ANTAGANDEHANDLING

Dnr MSN 2014/123-214 Enkelt planförfarande

PLANBESTÄMMELSER OCH PLANBESKRIVNING

Ändring av detaljplan KVARNHOLMEN Etapp 2 – Centrala kvarnområdet, Nacka kommun

Planändring i den nordvästra avgränsade delen.

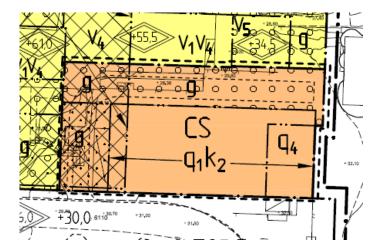
Utgående bestämmelse:

I den nordvästra avgränsande delen: **q**1 Kulturhistoriskt värdefull byggnad. Byggnaden får inte rivas.

I den nordvästra avgränsande delen:

q5 Kulturhistoriskt värdefull byggnad. Byggnaden får inte förvanskas. Trapphus och silorör får ej rivas. Förster skall bevaras.

fs Ny byggnad skall placeras och utföras som en exakt rekonstruktion av Havrekvarnen. I den nya rekonstruerade byggnaden skall äldre fönster, trapphus samt silorör integreras. Antikvariskt sakkunnig skall medverka vid rekonstruktion. Rekonstruktion skall följa anvisningar enligt planbeskrivningen, se sid. 5-6 i denna planbeskrivning.

Planändringen för Havrekvarnen i den nordvästra delen undantas från antagande och utgår ur detaljplanen.

Planändring i den nordöstra avgränsade delen.

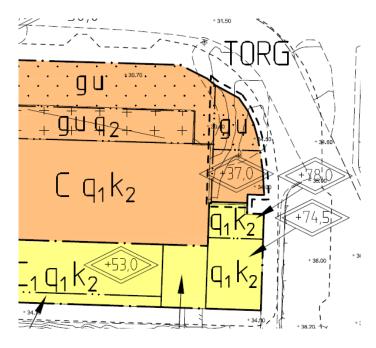
I den nordöstra avgränsade delen: **S** för skoländamål inom del av fastigheten.

Planändring i den södra avgränsade delen.

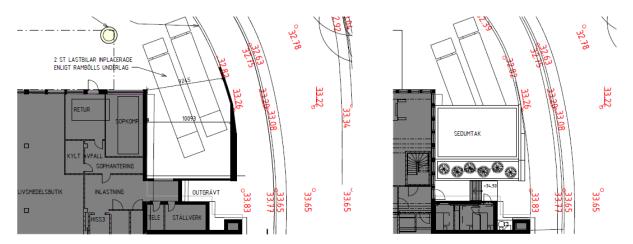
I den södra avgränsade delen: **TORG** för allmän platsändamål ersätts med **C** för centrumändamål, **g** för mark som ska vara tillgänglig för gemensamhetsanläggning, **u** för mark som ska vara tillgänglig för underjordiska anläggningar, **högsta totalhöjd + 37 m över nollplanet** och **punktprickad mark** för mark som ej får bebyggas, inom del av fastigheten.
